PEBA

Piano di Eliminazione delle Barriere Architettoniche Luoghi della cultura e loro collegamenti

F17 AUDITORIUM PAGANINI

Criticità rilevate Auditorium Paganini

001

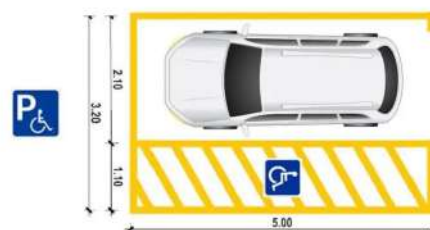
Scarsa o inesistente dotazione di parcheggi riservati ai disabili.
(Parcheggio a pettine ortogonale al percorso pedonale)

Inserimento di un'area di parcheggio di mt 5x3,20 in aderenza al percorso pedonale.

L'area dovrà essere adeguatamente evidenziata con una segnaletica verticale, posta a cm 220 d'altezza, e da una segnaletica orizzontale che individua una zona di cm 170 di larghezza, relativa all'ingombro dell'autovettura, ed una seconda, di larghezza minima cm 150, necessaria al libero movimento dell'utente in fase di trasferimento.

La zona pedonale, se non complanare, dovrà sempre essere raccordata mediante scivolo (max 8%) con il percorso principale.

002

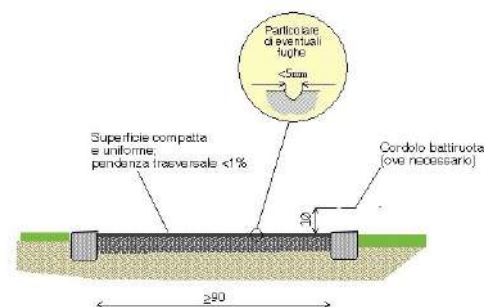
Sconnessione generalizzata della pavimentazione

Sconnessioni generali dei cubetti di porfido.

Realizzazione di marciapiede o camminamento previa demolizione dell'esistente. Con superficie calpestabile compatta ed omogenea. La pendenza trasversale non dovrà superare l'1%. La larghezza del percorso non dovrà essere inferiore a cm 150.

006

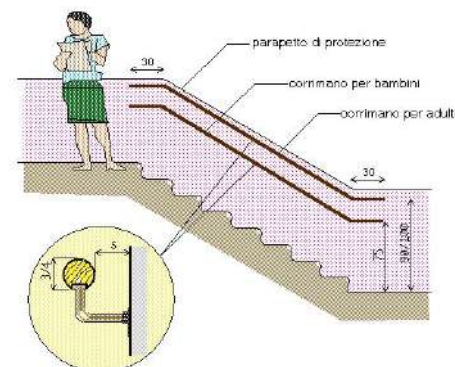
Corrimano: assenza/inadeguatezza

Inserimento di corrimano: nel caso di un uso da parte di persone adulte il corrimano dovrà avere preferibilmente sezione con diametro di mm 40, nel caso di maggior uso da parte di bambini il diametro non dovrà superare i 30 mm. I corrimani utilizzati da parte degli adulti saranno posti ad un'altezza compresa tra 90 e 100 cm, quelli utilizzati da parte dei bambini andranno posti a un'altezza compresa tra cm 60 e cm 75. In caso di utenza mista si consiglia l'utilizzo di doppio corrimano posto alle due altezze. Il corrimano dovrà essere prolungato di cm 30 oltre il primo e l'ultimo gradino. La distanza tra il corrimano e la parete dovrà essere compresa tra i 4 e i 5 cm. Affinché le mensole di fissaggio al muro non costituiscano ostacolo sarà indispensabile posizionarle sulla parte inferiore del corrimano. Il materiale dovrà assicurare una presa sicura (anti-scivolo) ed essere gradevole al tatto. Il corrimano deve essere sempre presente su entrambi i lati della scala.

Inserire un corrimano in mezzeria.

008

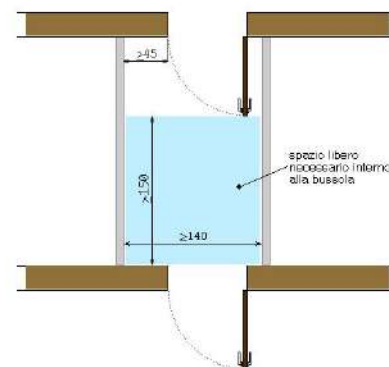
bussola inadeguata

Rifacimento della bussola avendo cura di consentirne la fruizione anche da parte di persona su sedia a ruote. La bussola dovrà avere una larghezza minima di cm 140 e una lunghezza libera (oltre l'ingombro dell'anta aperta) di cm 150. In particolare la maniglia dovrà distare almeno 45 cm dalla parete adiacente per consentire l'accostamento laterale alla porta e un'agevole operazione di apertura o chiusura.

Prevedere un pulsante di apertura della porta automatico della porta perché lo spazio tra le porte non consente ad una persona in carrozzina di effettuare le manovre di apertura della porta.

010

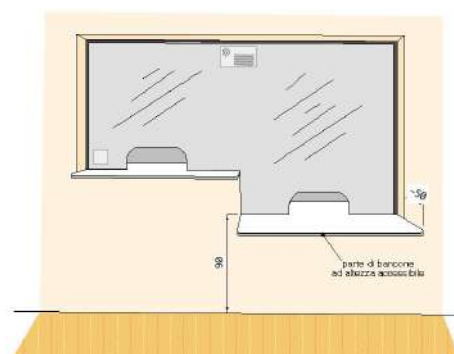
Bancone sportello pubblico:
assenza

Inserimento di bancone per sportello pubblico con piano di appoggio posto ad altezza di cm 90 dal piano di calpestio. Il piano avrà sporgenza di circa cm 50 dalla parete divisoria e sarà privo di parti taglienti e spigoli vivi.

012

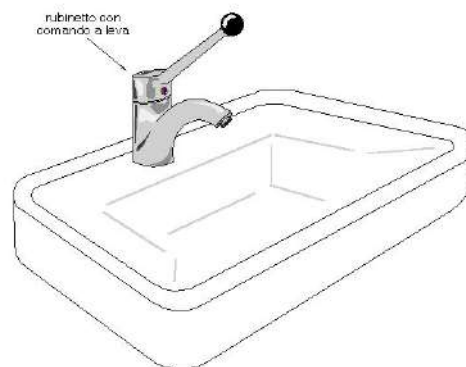
Rubinetteria inadeguata

Sostituzione della rubinetteria esistente con modello con comandi a leva facilmente riconoscibili oppure ad erogazione automatica. Si sconsiglia l'utilizzo di leve troppo lunghe ed affusolate che possono risultare pericolose nel momento in cui una persona avvicina il viso al lavabo.

013

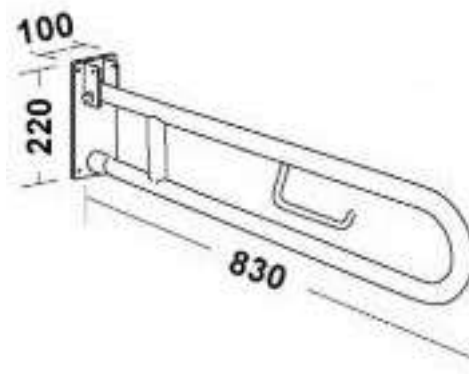
Maniglione: inadeguato

Sostituzione di maniglione ribaltabile previa rimozione dell'esistente.

Il maniglione sarà posizionato a lato della tazza wc o del bidet, a 40 cm dall'asse della tazza (nel caso non sia presente una parete laterale a tale distanza). Il maniglione avrà una lunghezza di cm 80 e sarà posizionato ad altezza di cm 80 dal piano di calpestio (diametro di 3-4 cm).

Sostituire il maniglione ribaltabile esistente, con uno a lunghezza minima 75,00 cm.

014

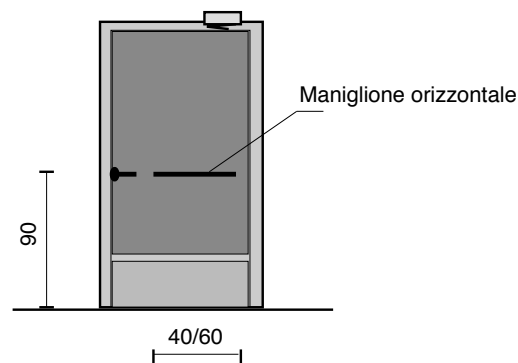
Assenza di maniglione orizzontale sulla porta

Inserimento di maniglione orizzontale ad un'altezza compresa tra cm 85 e 95 dal pavimento, sul lato interno della porta. L'oggetto faciliterà la chiusura della porta dietro di se per chi, in carrozzina, ha poco spazio di manovra.

Normalmente la lunghezza del maniglione non dovrà essere inferiore a cm.60.

015

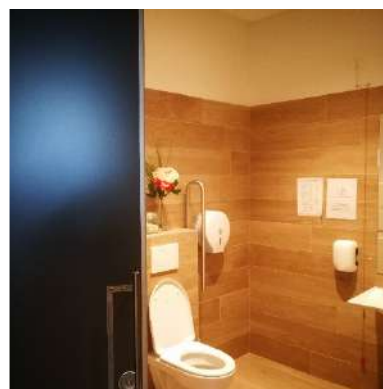
Servizio igienico non rispondente alle caratteristiche prestazionali riferite al benessere ambientale

Optare per sanitari normali rispondenti alle caratteristiche prestazionali contenute nella normativa. Privilegiare scelte che rendano l'ambiente armonico e piacevole per tutti senza connotazioni particolari.
 Dotare sempre l'ambiente anche di accessori per l'uso ottimale dell'ambiente, appendiabiti, mensole ecc. Occorre predisporre adeguati sistemi per la sicurezza e l'emergenza.
 Nei locali aperti al pubblico occorre prevedere un segnale di emergenza visivo e sonoro.

016

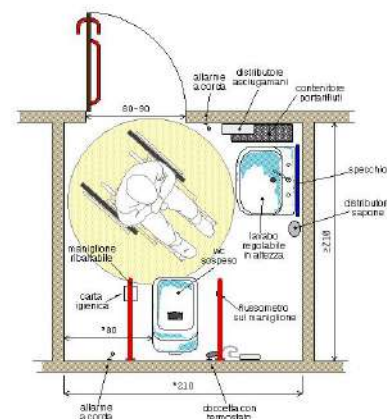
Servizio igienico riservato inadeguato/inesistente

Realizzazione di un servizio igienico a norma del D.M. 236/89 previa demolizione dell'esistente.

Lo spazio libero necessario all'accostamento e al trasferimento laterale dalla sedia a ruote alla tazza wc dovrà essere di minimo 100 cm misurati dall'asse del sanitario. Si dovrà garantire: da un lato lo spazio adeguato per l'avvicinamento e la rotazione di una sedia a ruote, dall'altro una distanza tale da consentire a chi usa il wc un agevole appiglio ai corrimani posti sulla parete laterale (l'asse della tazza dovrà distare 40 cm dalla parete laterale o dal corrimano o maniglione di appoggio). La distanza fra il bordo anteriore della tazza e la parete posteriore dovrà essere di 75-80 cm. I maniglioni a lato della tazza saranno posizionati ad un'altezza di cm 80 dal piano di calpestio.

Rendere accessibile il bagno del camerino 3 con pochi interventi. (Inserire maniglioni lati wc, doccetta fianco wc, lavandino sospeso).

017

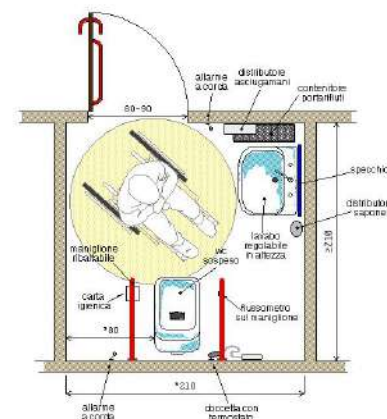
Servizio igienico riservato inadeguato/inesistente

Realizzazione di un servizio igienico a norma del D.M. 236/89 previa demolizione dell'esistente.

Lo spazio libero necessario all'accostamento e al trasferimento laterale dalla sedia a ruote alla tazza wc dovrà essere di minimo 100 cm misurati dall'asse del sanitario. Si dovrà garantire: da un lato lo spazio adeguato per l'avvicinamento e la rotazione di una sedia a ruote, dall'altro una distanza tale da consentire a chi usa il wc un agevole appiglio ai corrimani posti sulla parete laterale (l'asse della tazza dovrà distare 40 cm dalla parete laterale o dal corrimano o maniglione di appoggio). La distanza fra il bordo anteriore della tazza e la parete posteriore dovrà essere di 75-80 cm. I maniglioni a lato della tazza saranno posizionati ad un'altezza di cm 80 dal piano di calpestio.

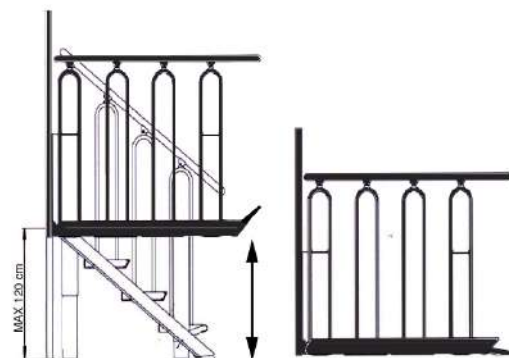
piattaforma elevatrice: assenza

Creare 1 piattaforma elevatrice/scale nelle scale, mettere un servoscala nelle scale del corridoio centrale, ed eliminare un bagno per mettere una piattaforma elevatrice che accede al foyer antistante al bar. Oppure opzione 2 vedi tavola grafica.

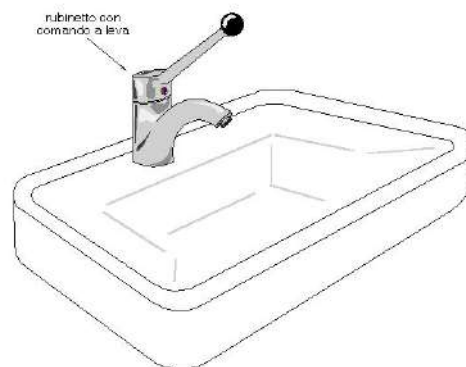
Rubinetteria inadeguata

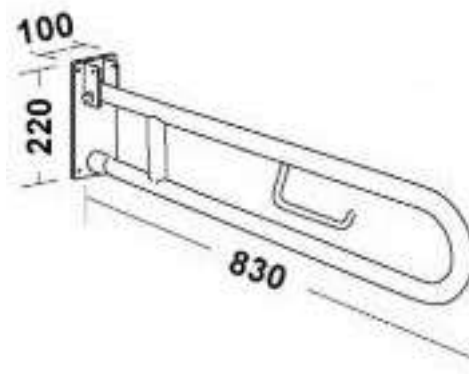
Maniglione: inadeguato

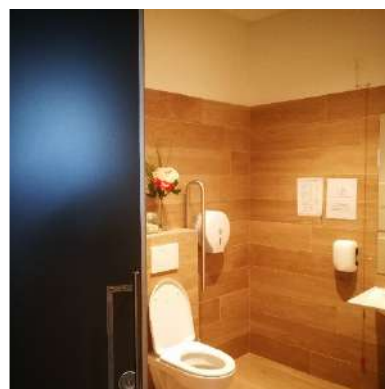
Servizio igienico non rispondente alle caratteristiche prestazionali riferite al benessere ambientale

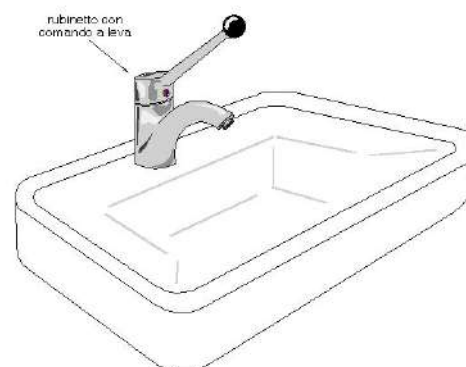
Rubinetteria inadeguata

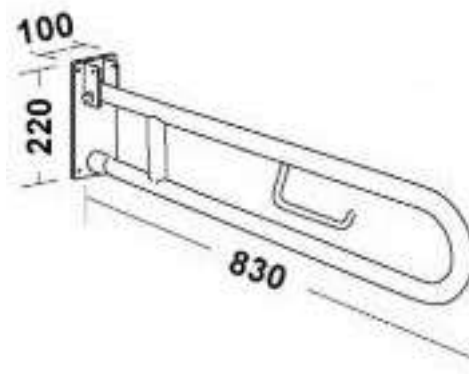
Maniglione: inadeguato

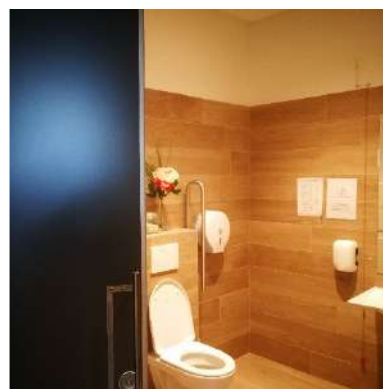
Servizio igienico non rispondente alle caratteristiche prestazionali riferite al benessere ambientale

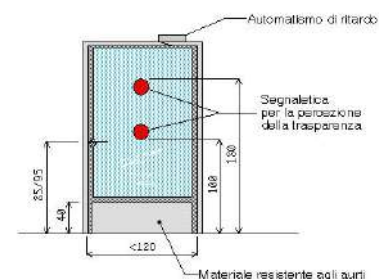
Segnalazione di pericolo dovuto a trasparenze di porte o pareti: assenza

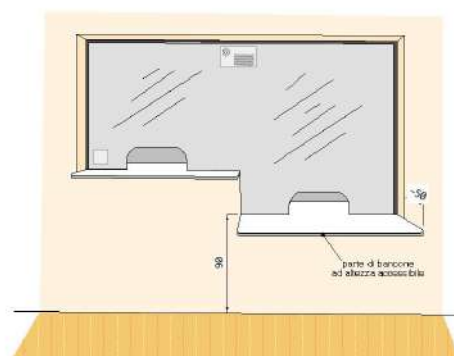
Bancone sportello pubblico:
assenza

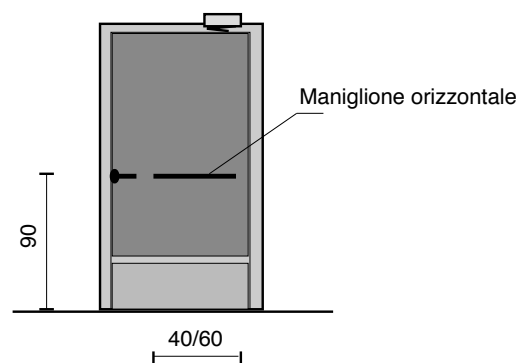
Assenza di maniglione orizzontale sulla porta

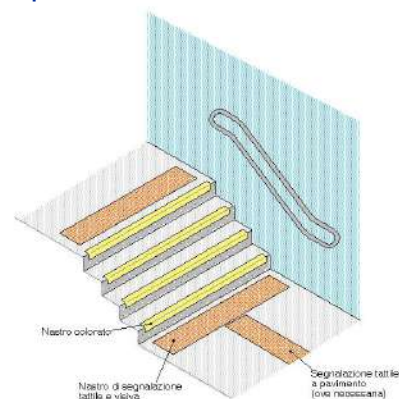
Segnaletica a pavimento: assenza

Realizzazione di fascia a pavimento di facile percezione tattile e visiva, atta a segnalare l'inizio e la fine di una rampa scala a persone non vedenti e ipovedenti. La fascia tattilo-plantare dovrà essere collocata 20 cm. prima dell'inizio rampa e a 20 cm. dopo fine rampa. La segnaletica dovrà avere una profondità di cm. 60 ed una larghezza pari alla rampa di scale.

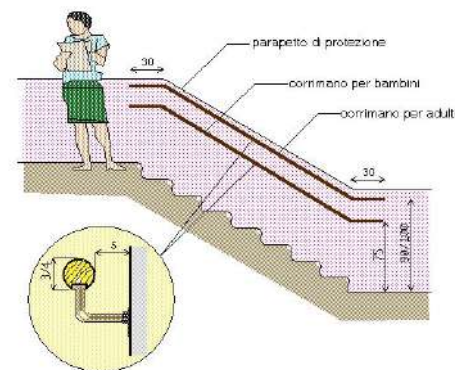
Corrimano: assenza/inadeguatezza

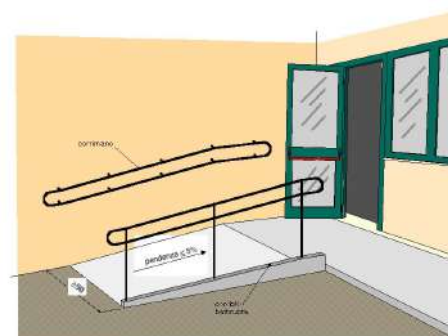
Assenza di rampa di collegamento fra quote diverse.

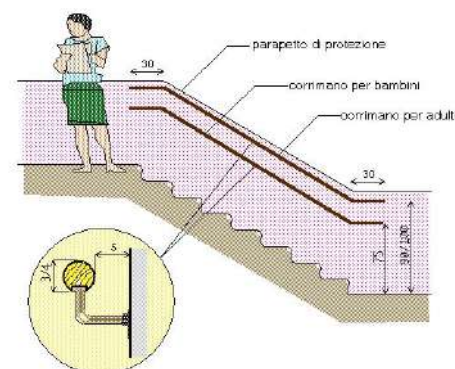
Corrimano: assenza/inadeguatezza

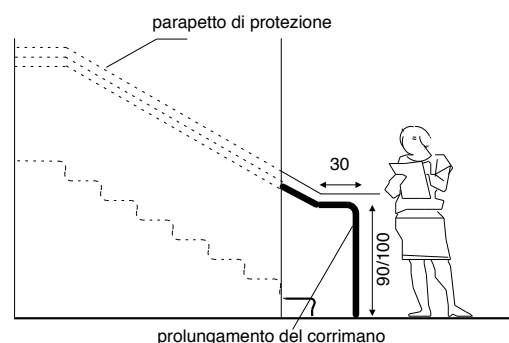
Corrimano: inadeguatezza

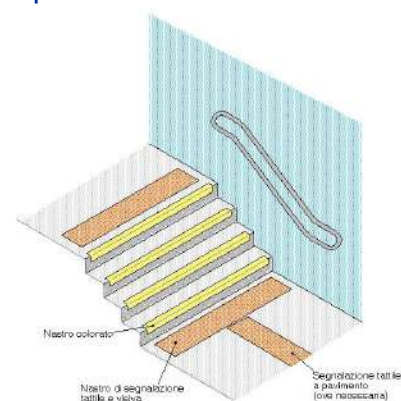
Segnaletica a pavimento: assenza

Realizzazione di fascia a pavimento di facile percezione tattile e visiva, atta a segnalare l'inizio e la fine di una rampa scala a persone non vedenti e ipovedenti. La fascia tattilo-plantare dovrà essere collocata 20 cm. prima dell'inizio rampa e a 20 cm. dopo fine rampa. La segnaletica dovrà avere una profondità di cm. 60 ed una larghezza pari alla rampa di scale.

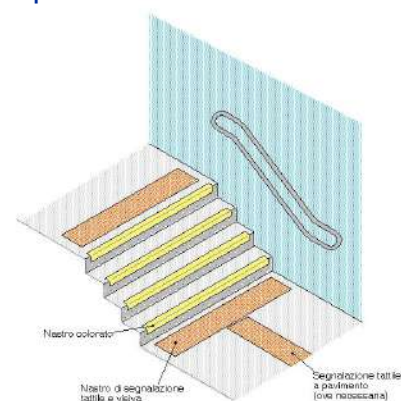
Segnaletica a pavimento: assenza

Realizzazione di fascia a pavimento di facile percezione tattile e visiva, atta a segnalare l'inizio e la fine di una rampa scala a persone non vedenti e ipovedenti. La fascia tattilo-plantare dovrà essere collocata 20 cm. prima dell'inizio rampa e a 20 cm. dopo fine rampa. La segnaletica dovrà avere una profondità di cm. 60 ed una larghezza pari alla rampa di scale.

Prevedere pavimentazione tattile plantare per segnalare inizio e fine rampa anche nelle scale che conducono al primo piano. Vedi elaborati grafici.
